改善箇所説明図

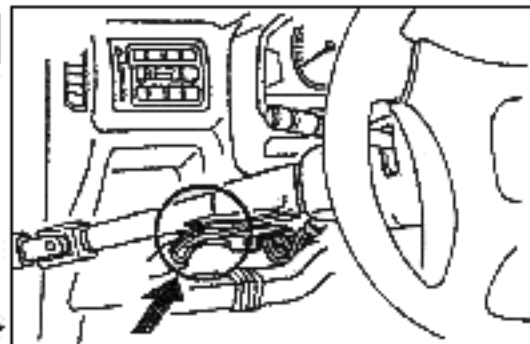
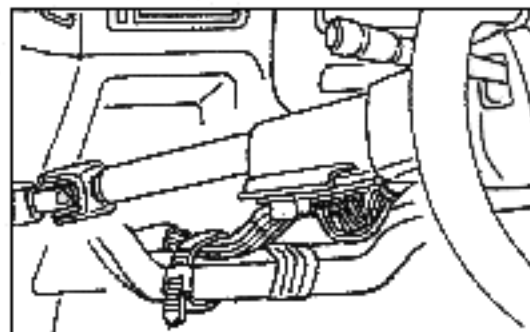
基準不適合発生箇所

ステアリングコラムの下側の電気配線の取付方法に不適切なものがあり、配線とステアリングシャフトが接触することにより、配線の被覆が損傷する恐れがある。

対策内容

当該電気配線を点検し、バンドで固定する。

作業終了識別

上記作業終了後、フェーズボックスを固定しているビスネジ頭部に、黄色いペイントマークを施す。
